SERVICE INFO – INA 0108

Отстраняване на шумове от задвижването на спомагателните възли

Производител: Opel/Vauxhall
Модел: Astra H, Signum, Vectra C, Zafira B
Двигатели: Z18XER
Артикулни номер: 535 0143 10

Снимка 1: Смяна на твърда ремъчна шайба с механизъм за свободен ход на генератор

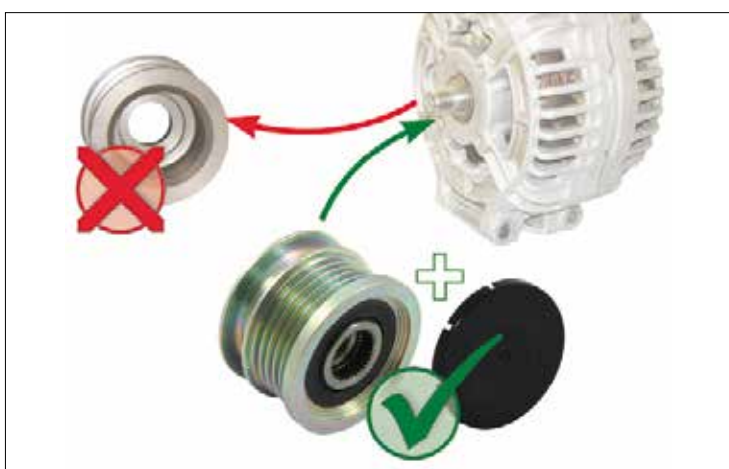
Поради силните вибрации от V-образния канален ремък, силни шумове могат да възникнат в автомобилите описани горе, оборудвани с твърда ремъчна ролка на генератора.

Като техническо решение Schaeffler Automotive Aftermarket за тези превозни средства предлага механизъм за свободен ход на генератор. Това намалява динамичното натоварване на задвижването на спомагателните възли и по този начин предотвратява шума.

Schaeffler Automotive Aftermarket препоръчва повлияните превозни средства да се оборудват с механизъм за свободен ход на генератор 535 0143 10.
